DIN 4109 und (k)ein Ende?

Kommentar zum vorliegenden Entwurf der DIN 4109

Abb. 1: Die resultierende Schalldämmung am Bau, das bewertete Bau-Schalldämm-Maß R'_w , wird nicht nur durch das Trennbauteil selbst, sondern vielfach maßgeblich durch Schallübertragung flankierender Bauteile (Flankenübertragung) bestimmt

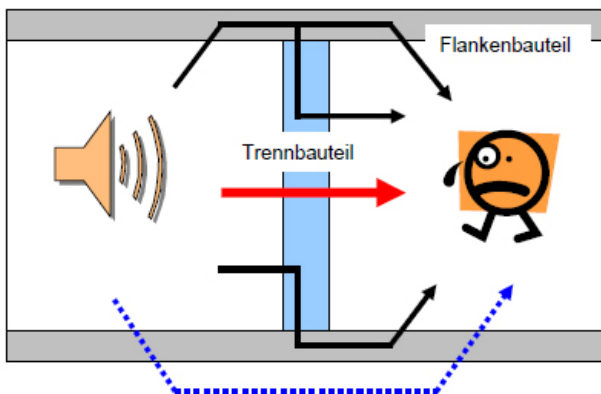
trenndecke mit 22cm Stahlbeton die Anforderungen an die vertikale Luftschalldämmung nicht erfüllt, wenn der Hauptschallübertragungsweg jedoch über die Fassade als Flankenbauteil erfolgt?! Die gesamte Flankenübertragung steckt beim R'_w sozusagen im Hochkomma. Durch die Systematik wird grundsätzlich impliziert, dass das relevante schallübertragende Bauteil immer das Trennbauteil sei, was zum einen vielfach nicht zutreffend ist, zum anderen auch

Wer also tatsächlich den Schallschutz am Bau zutreffend beschreiben und regeln will, sollte auch die hierfür am besten geeigneten Kenngrößen $D_{nt,w}$ und $L'_{nt,w}$ verwenden und nicht auf »Hilfsgrößen« wie das scheinbare Schalldämm-Maß
